**Verslag huishoudelijke elektrische installatie op laagspanning en zeer lage spanning****Algemeen:**

Referentie: 011-20260917-02	Datum controle: 17/09/2026
Keurder: 011

Eigenaar: Christiaan De Smet	EAN-code: 541448820045116863
Adres installatie: Tanghoflaan 7, 2550 - Kontich	Nummer teller(s): 1SAG1105082803
	Distributienetbeheerder installatie: Fluvius
Datum uitvoering installatie:	☐ Vóór 01/10/1981 ☒ Tussen 01/10/1981 en 01/06/2020 ☐ Vanaf 01/06/2020
Type:	☒ Wooneenheid ☐ Niet-huishoudelijk ☐ PV ☐ Batterij ☐ Laadpaal

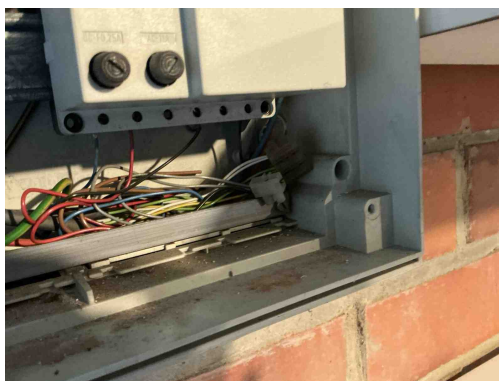
B17 - De voedingsspanning is niet op elk bord vermeld (Boek 1: 3.1.3.3).

Opmerking: Oa bord 1 en 2 en 3

B04 - De aanduiding van de kringen, klemmen en/of schakelapparatuur ontbreekt, is onjuist of is onvolledig (Boek 1: 3.1.3.1/5.1.6.1).

Opmerking: Oa bord 1 en 2 en 3

B06 - Het elektrisch verdeelbord heeft niet de minimale beschermingsgraad IPXX-B in een gewone ruimte (Boek 1: 4.2.2.3).

Opmerking: Oa bord 1 en 2 en 4

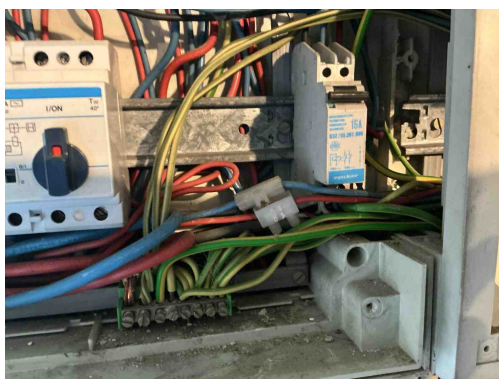
C35 - Er zijn doorverbindingen gemaakt met lusterklemmen; er kon niet aangetoond worden dat deze klemmen geschikt zijn voor de aanwezige spanning, stroom en draadsectie en dat ze "CE" zijn (Boek 1: 1.4.2.1.).

Opmerking: Oa bord 1 en 2

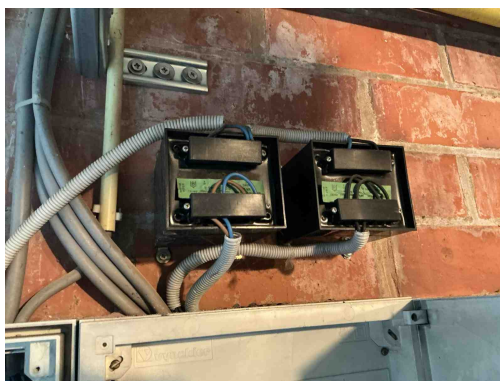
C35 - Er zijn doorverbindingen gemaakt met lusterklemmen; er kon niet aangetoond worden dat deze klemmen geschikt zijn voor de aanwezige spanning, stroom en draadsectie en dat ze "CE" zijn (Boek 1: 1.4.2.1.).

Opmerking: Oa bord 1 en 2

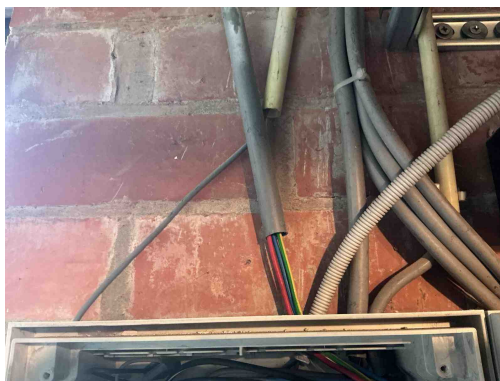
C21 - Het gebruik van geleiders van het type VOB, zonder bijkomende afscherming is niet toegestaan (Boek 1: 5.2.9.6).
Opmerking: Oa aan borden

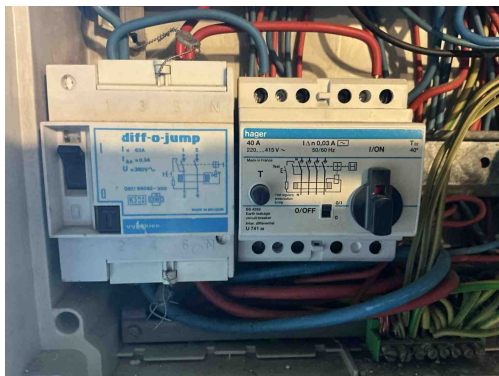
C21 - Het gebruik van geleiders van het type VOB, zonder bijkomende afscherming is niet toegestaan (Boek 1: 5.2.9.6).
Opmerking: Oa aan borden

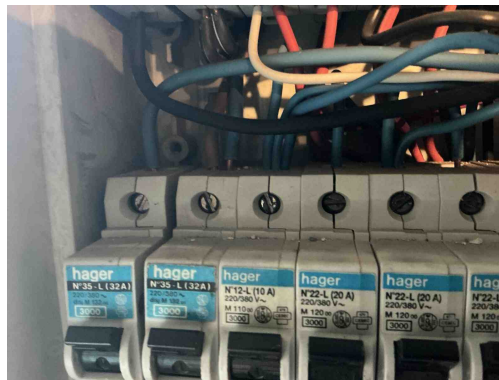
D24 - De differentieelstroombeschermingsinrichtingen die worden geplaatst in huishoudelijke installaties dienen tenminste van het type A te zijn (Boek 1: 5.3.5.3).

Opmerking: Oa alle diffs

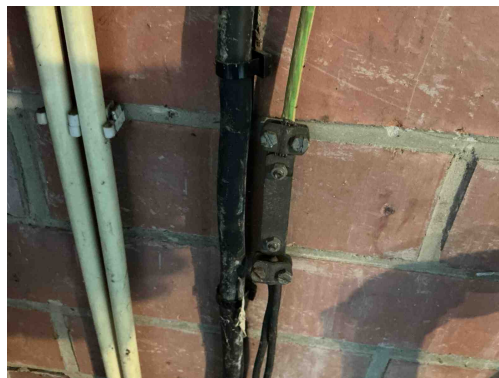
T21 - Het elektrisch materieel is niet geplaatst volgens de voorschriften van de fabrikant/ regels van goed vakmanschap . (Boek 1: 1.4.1.3)

Opmerking: Oa meer dan 2 geleiders in 1 klem

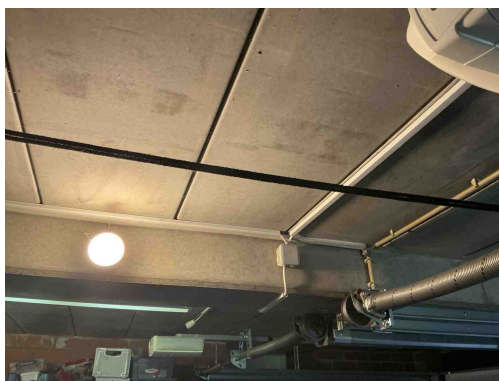
A11 - De aardingsonderbreker is niet op een normale manier bereikbaar (Boek 1: 5.4.3.5).

Opmerking: Oa onderbreking niet mogelijk zoals het hoort - kabel in de weg - Re meting niet uitgevoerd

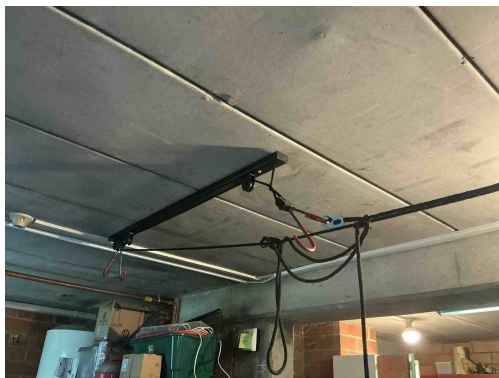
C38 - Het gebruikte kabeltype (snoerkabel) voldoet niet aan de specificaties die van toepassing zijn op voedingsleidingen voor vaste installatie (Boek 1: 1.4.2.1, 5.2.6.2).

Opmerking: Oa garage

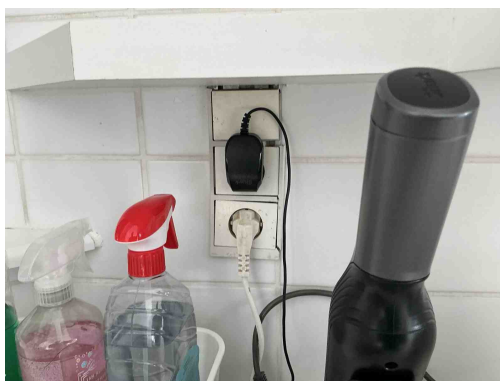
C38 - Het gebruikte kabeltype (snoerkabel) voldoet niet aan de specificaties die van toepassing zijn op voedingsleidingen voor vaste installatie (Boek 1: 1.4.2.1, 5.2.6.2).

Opmerking: Oa garage

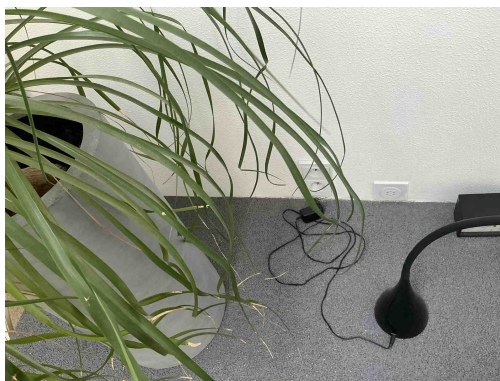
T09 - Bepaalde contactdozen en/of schakelaars zijn beschadigd (Boek 1: 1.4.1.3).
Opmerking: Oa keuken

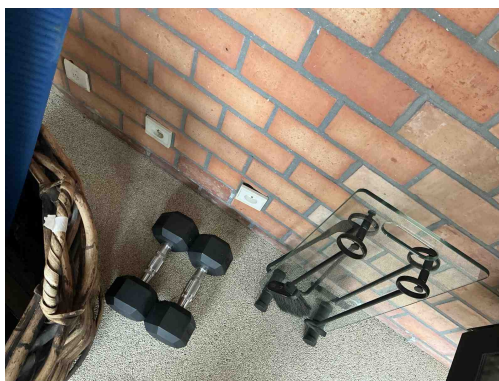
T10 - Bepaalde contactdozen en/of schakelaars zijn niet degelijk bevestigd (Boek 1: 1.4.1.3).
Opmerking: Oa woonkamer , slaapkamer , hal , ...

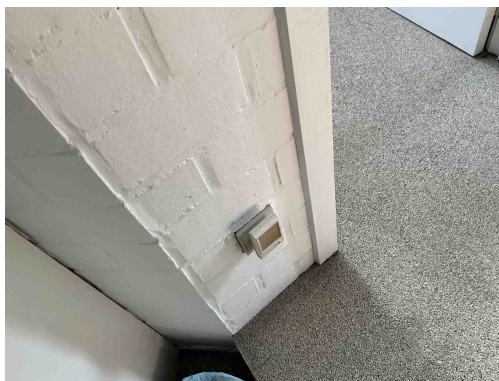
T10 - Bepaalde contactdozen en/of schakelaars zijn niet degelijk bevestigd (Boek 1: 1.4.1.3).
Opmerking: Oa woonkamer, slaapkamer, hal, ...

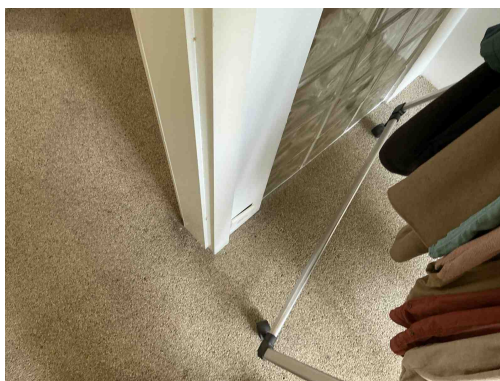
T10 - Bepaalde contactdozen en/of schakelaars zijn niet degelijk bevestigd (Boek 1: 1.4.1.3).
Opmerking: Oa woonkamer, slaapkamer, hal, ...

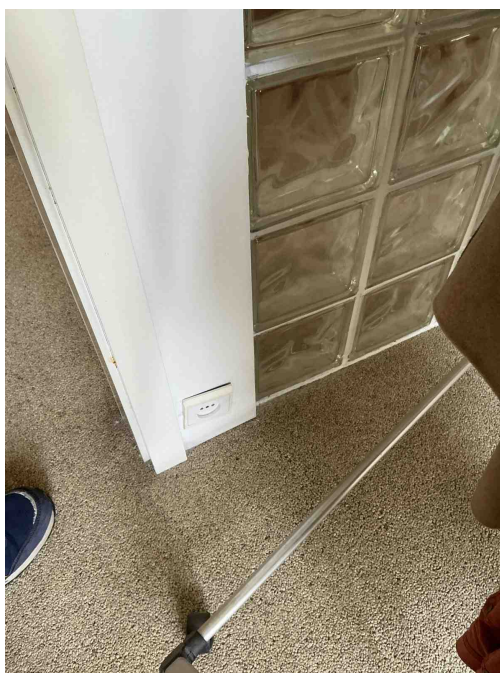
T10 - Bepaalde contactdozen en/of schakelaars zijn niet degelijk bevestigd (Boek 1: 1.4.1.3).
Opmerking: Oa woonkamer, slaapkamer, hal, ...

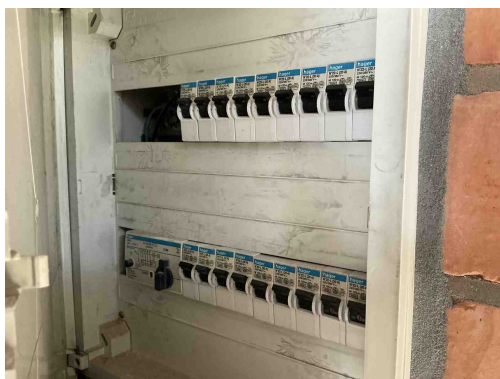
T12 - De contactdozen bezitten geen aangesloten aardingscontact (Boek 1: 4.2.2.3/5.3.5.2).
Opmerking: Oa slaapkamer
